Stavba: **CENTRUM KOMPLEXNÍ PSYCHIATRICKÉ PÉČE BRNO**Objekt: **Stávající Pavilon G část A, 1.PP**Objednatel: **Fakultní nemocnice Brno, Jihlavská 20, 625 00 Brno**Zhotovitel: **Sdružení pro Centrum komplexní psychiatrické péče Brno**Projektant: **Sdružení Psychiatrie Brno 2016**

Příloha 01 pro ZL 011 - zesílení nosných konstrukcí, otvor mezi A-E

Příloha 01 pro ZL 012 - doplnění uzávěrů, požadavek uživatele

Příloha 01 pro ZL 013 - monitoring výtahů

OBJEKT A - ZESÍLENÍ NOSNÝCH KONSTRUKCIÍ V I.PP - OK KONSTRUKCE - TVAR - 1. ČÁST

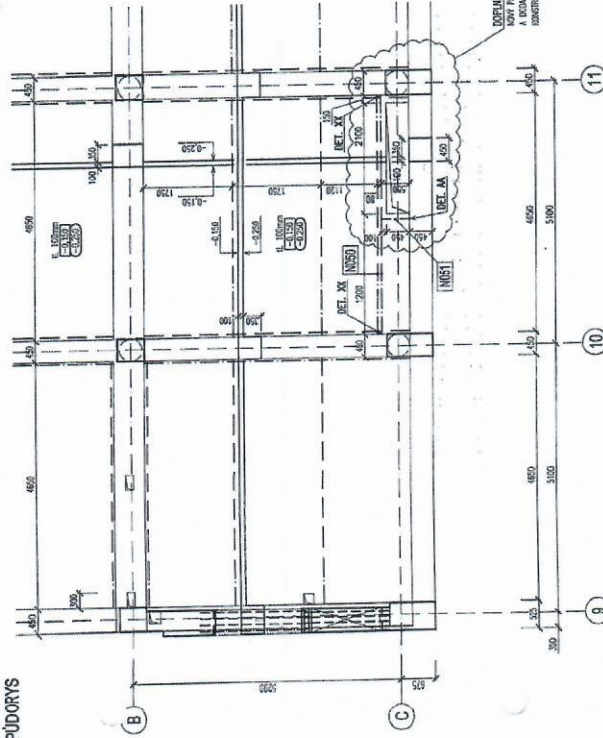
POPIS	Změnu vyvolal: Projektant		
	Popis změny: Úprava prostupu mezi objekty A a E, odstranění již realizovaných konstrukcí a realizace nových. Důvod úpravy je i přeřazení tras instalací TZB s ohledem na výšky konstrukcí. Dodatečné úpravy 1PP, zesílení stropní konstrukce mezi osami 10,11 a C dle výkresu tvaru D.1.01.2.201b revize02 a zesílení konstrukce mezi osami C,B dle výkresu 1195-05_ D.1.01.2.010b revize00.		
ZMĚNA	Způsob projekčního zpracování: revize DPS		
	vliv změny na náklady stavby: ANO		
	ocenění změny předložil: GZ		ve formě kompletní rozpočet stavby
	náklady na změnu D.1.01 SO 01 - PAVILON G PK	vícepráce	méněpráce
	Rozpočet D.1.01.1 - REV 06 Architektonické a stavební řešení - revize 06		
	Příloha 01 rozpočet, položky k ZL 004 , ASŘ D 1.01.1 PK	127.890,64- Kč	
	projekční náklady	0,-	0,-
	úprava smluvní ceny:		
	Přípočet v části D.1.01 SO 01 – Pavilon G PK , rozpočet D.1.01.1 - REV 06 Architektonické a stavební řešení - revize 06

PROVEDENÁ ZMENA

PROVEDENÍ DLE PŮVODNÍ PD

PŘÍLOHA KE ZL 012

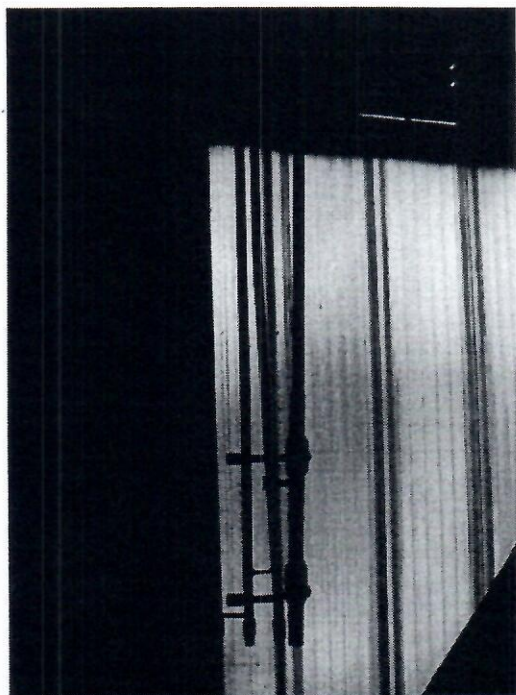
POPIS	Změnu vyvolal: FN Brno		
	Popis změny: Na základě požadavku uživatele doplnění ventilů na samostatné uzavření větve horkovodu		
ZMĚNA	Způsob projekčního zpracování: bez vlivu na DPS		
	vliv změny na náklady stavby: ANO		
	ocenění změny předložil: GZ		ve formě kompletní rozpočet stavby
	náklady na změnu D.1.601 SO 601 - Horkovod areálový	vícepráce	méněpráce
	Příloha 01 rozpočet, položky k ZL 012 , D.1.601 Horkovod areálový	14.311,56 Kč	
	projekční náklady	0,-	0,-
	úprava smluvní ceny:		
	Přípočet v části D.1.601 SO 601 - Horkovod areálový rozpočet D.1.601 Horkovod areálový		
	zvýšení:	14.31156 Kč	
	snížení:		
nová cena:	Samostatná příloha celkové rekapitulace ZL pro dodatek č. 1		
odsouhlasení nákladů na změnu:	Datum 010/2019	Podpis	
zhotovitel:			
objednatel (investor, uživatel)			
TDI:	10/2019		
GP:			
TERMÍNY	Termín předání PD změny: bez vlivu na PD,		
	Termín realizace změny: ve smluvním termínu		
	Vliv změny na smluvní termín dokončení stavby: BEZE ZMĚNY
